Ggst.: PSW Koralm GmbH

Vorhaben „Pumpspeicherwerk Koralm“

**FACHGUTACHTEN ZUR UVP**  
**„PSW KORALM“**

**LANDSCHAFT**

Abbildung 10: Sichträume Betriebsphase (rot: Oberspeicher + SF6-Halle; bzw. Unterspeicher, blau: Sicht-  
räume Zufahrtsportal bzw. Zufahrtsstollen)

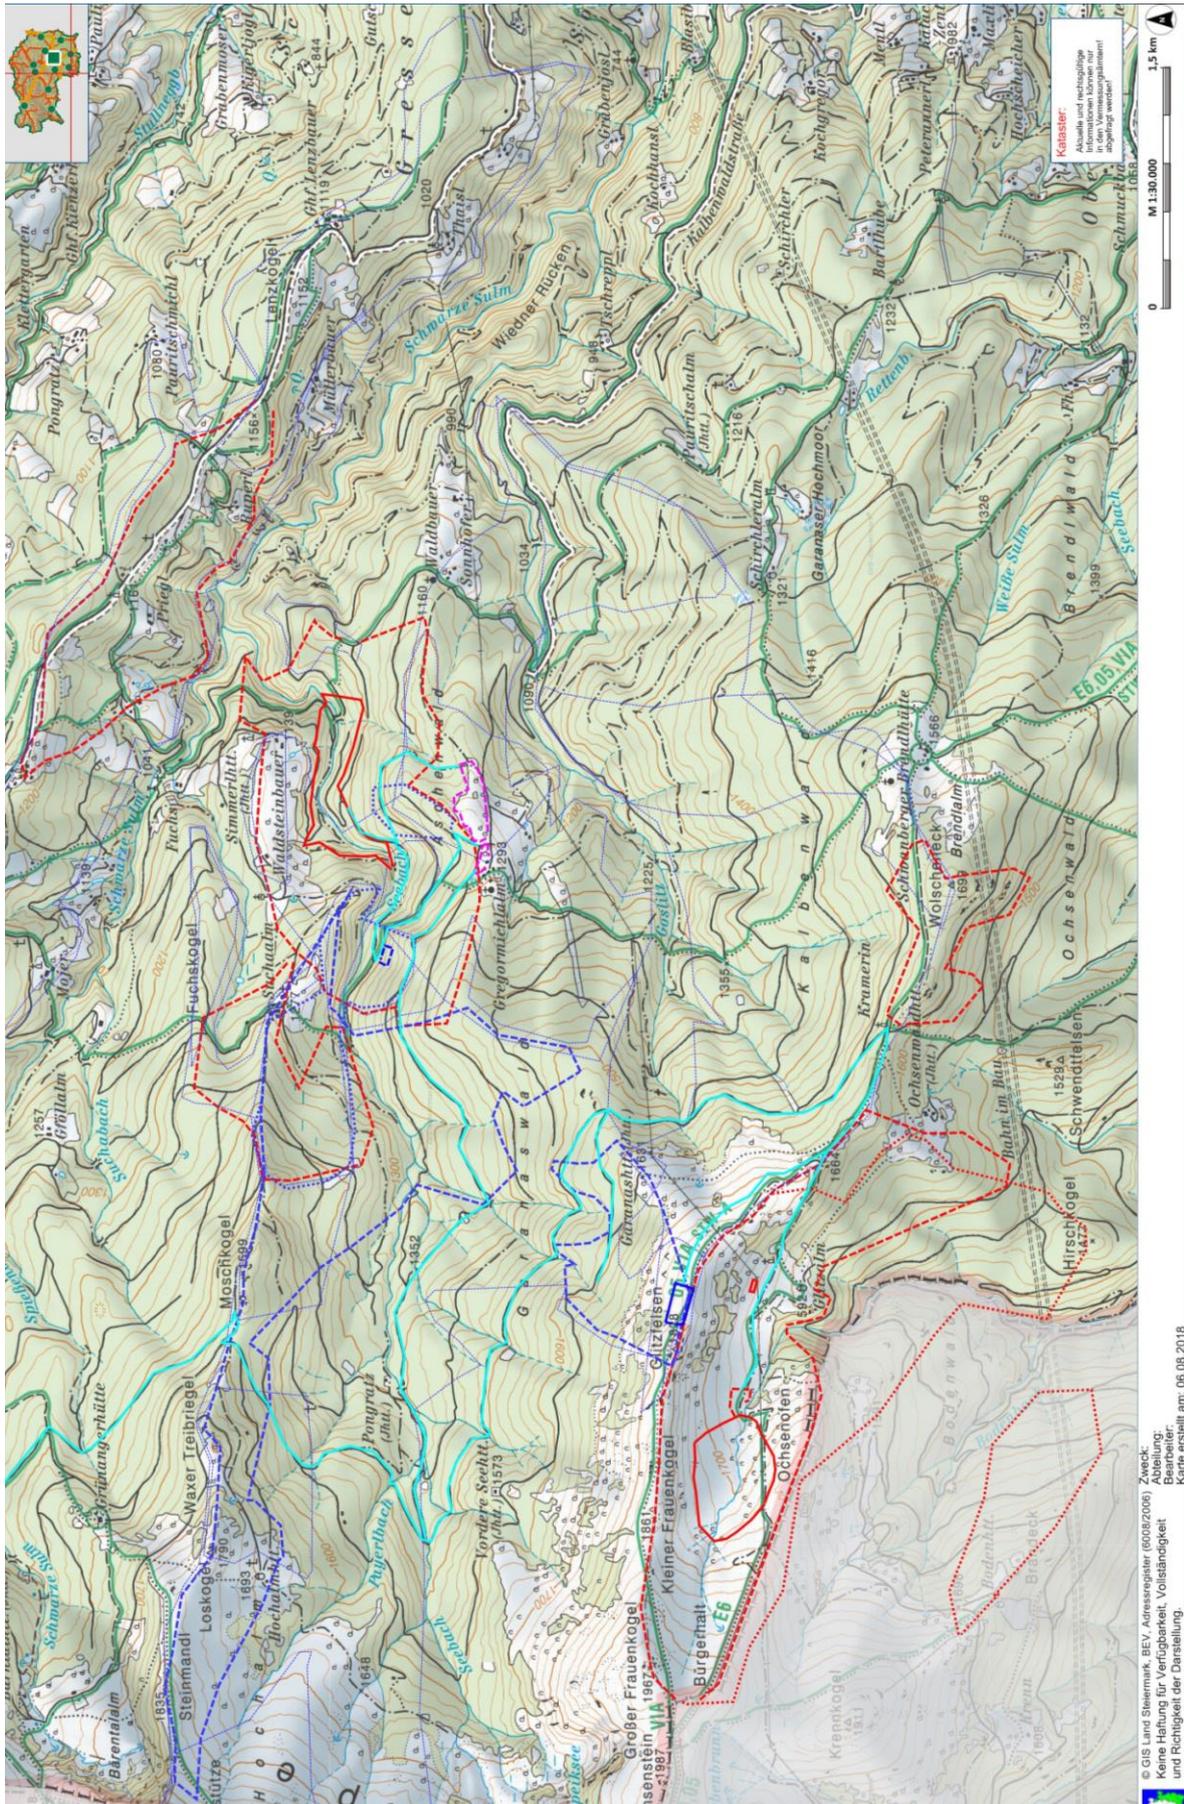
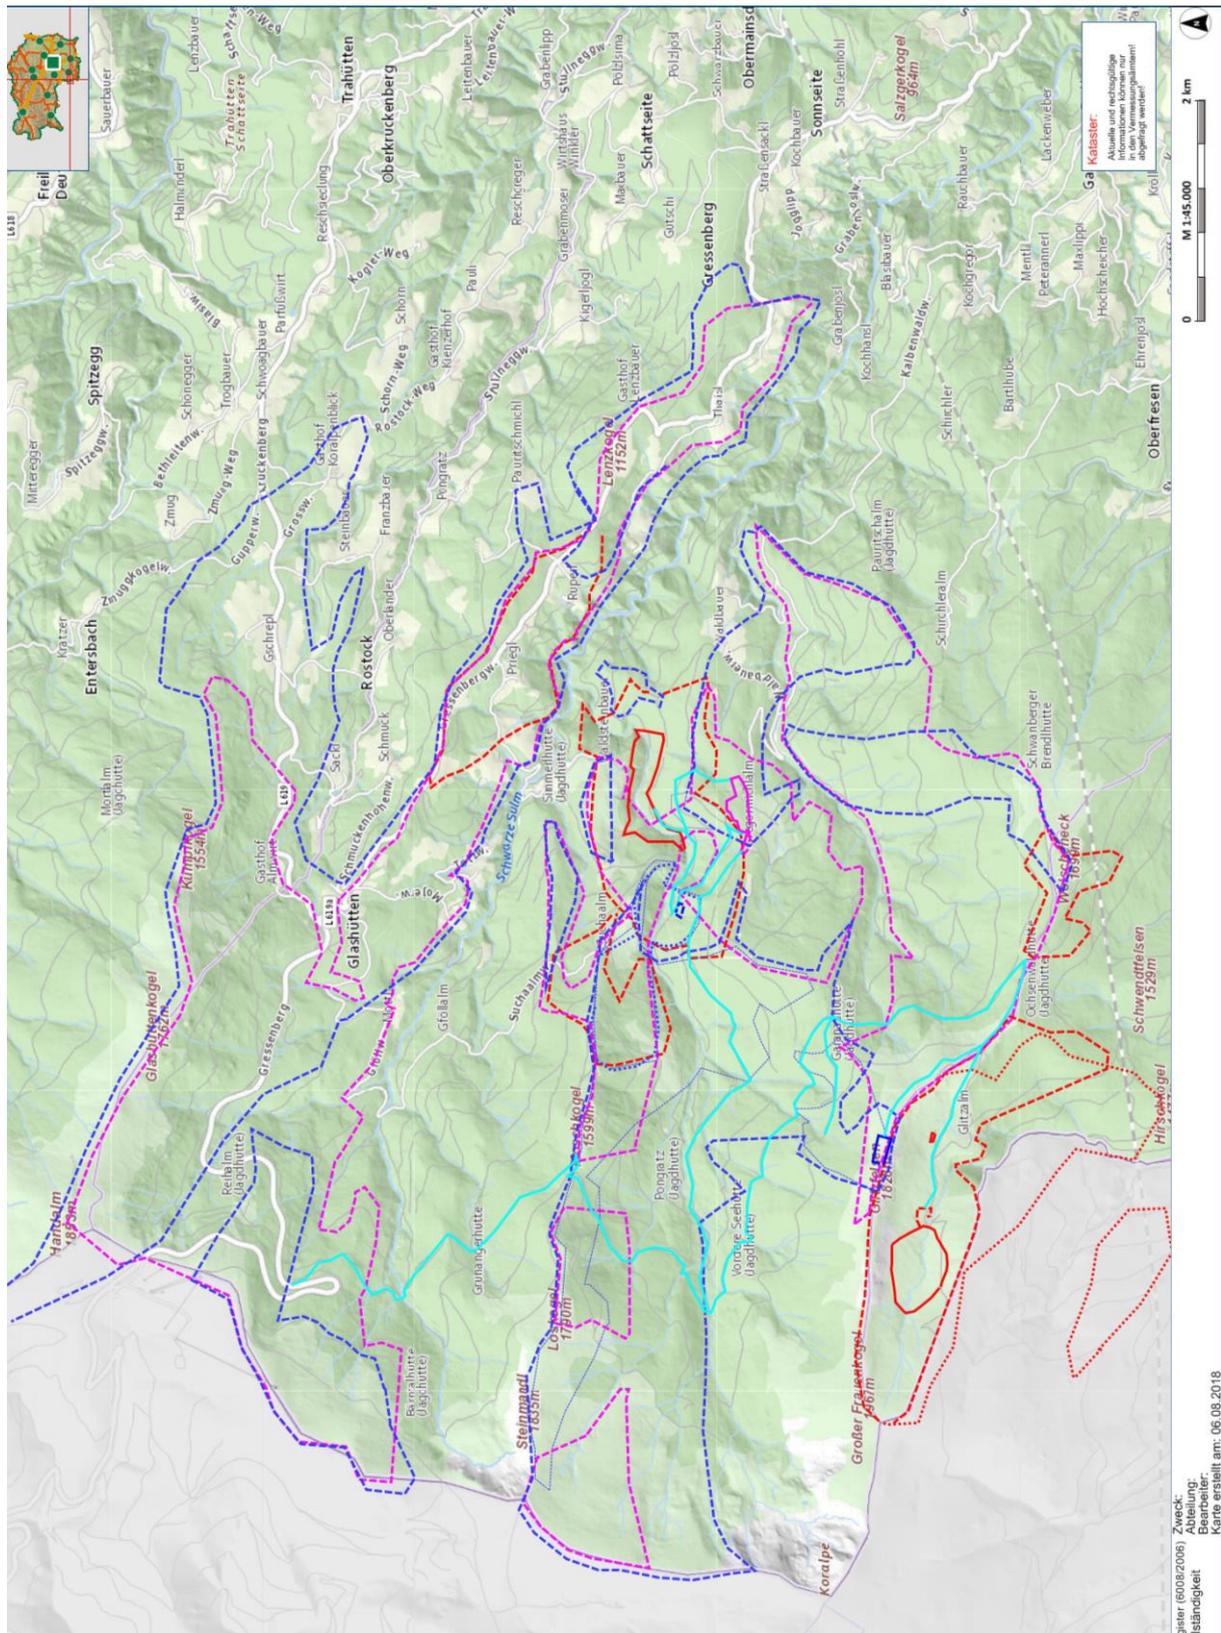
Mangels Gesamtübersichten wurden seitens der unterzeichnenden Sachverständigen auf Basis der Einzeldarstellungen grobe Gesamtübersichten erstellt:
